Temat: FW: dot. PO. sygn. RGNiPP.6721.1.2024.KO dot. Plan ogólny Gminy Miasta Puck (EOP/KP/3/2024/10/053032)

Znak **EOP/PK/3/2024/10/069461**

Dot. **przystąpienia do sporządzenia planu ogólnego Gminy Miasta Puck**

Załączniki:
Załącznik graficzny z siecią elektroenergetyczną

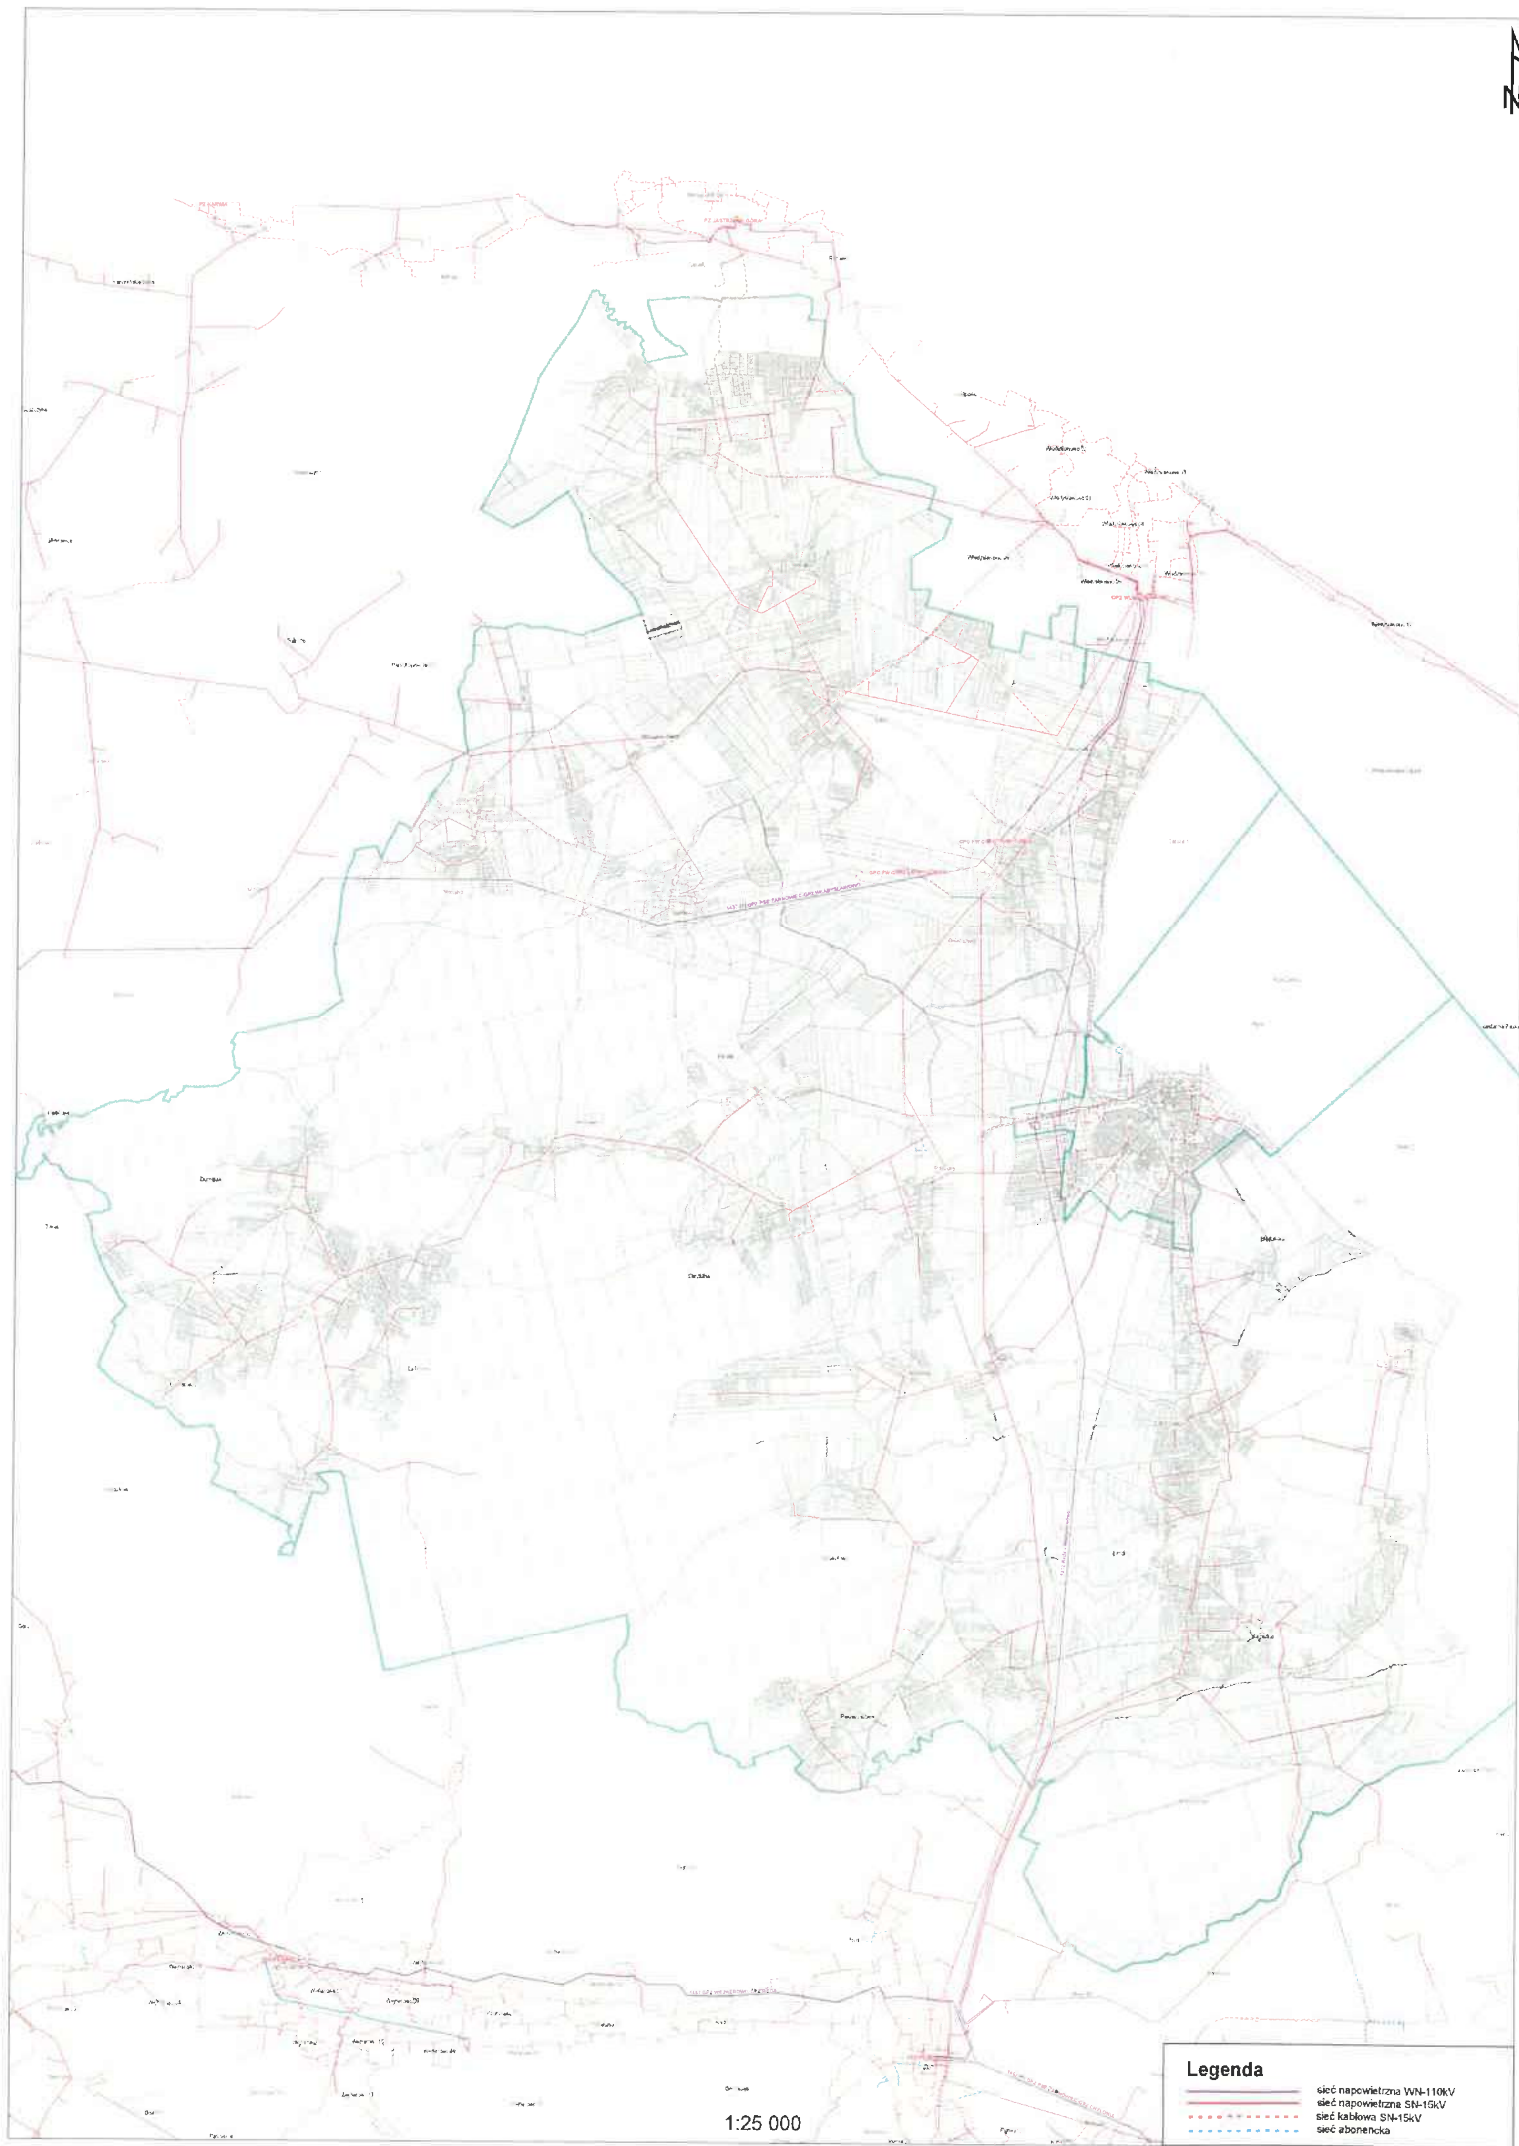
1. Przebieg sieci elektroenergetycznej na obszarze objętym opracowaniem przedstawiono na załączniku graficznym nr 1 - zgodnie z zamieszczoną legendą.
2. Ze względu na znaczną wielkość obszaru objętego opracowaniem na podstawie uchwały nr VI/5/2024, na załączniku graficznym nie naniesiono tras sieci niskiego napięcia nn-0,4kV oraz lokalizacji stacji transformatorowych SN/nn, niemniej jednak poniższe zapisy odnoszą się do sieci elektroenergetycznej wszystkich poziomów napięć

3. Na terenie opracowywanego obszaru znajdują się dwa abonenckie Główne Punkty Odbioru - FW GNIEŹDŻEWO-ZDRADA i FW GNIEŹDŻEWO-ŁEBCZ oraz przebiega dwutorowa napowietrzna linia WN-110kV nr 1437 relacji Żarnowiec –Władysławowo i nr 1412 relacji Reda - Władysławowo, której właścicielem jest Energa Operator S.A..

5. Wzdłuż linii napowietrznych obowiązuje pas ochrony funkcyjnej o szerokości:
 - 40m (po 20m od osi linii) – dla linii napowietrznej wysokiego napięcia WN-110kV;

- 14m (po 7m od osi linii) – dla linii napowietrznej średniego napięcia SN-15kV;

Wobec tego w części graficznej planu należy wyznaczyć pasy jw. oraz umieścić w części tekstowej następujący zapis: „**Zagospodarowanie w obszarze pasa ochrony funkcyjnej**

linii elektroenergetycznej 110, 15kV należy uzgodnić z jej zarządcą". Jednocześnie informujemy, że pas ochrony funkcyjnej nie jest równoznaczny z pasem określonym na potrzeby ustanawiania służebności przesyłu, który wyznacza się w oparciu o inne przepisy.
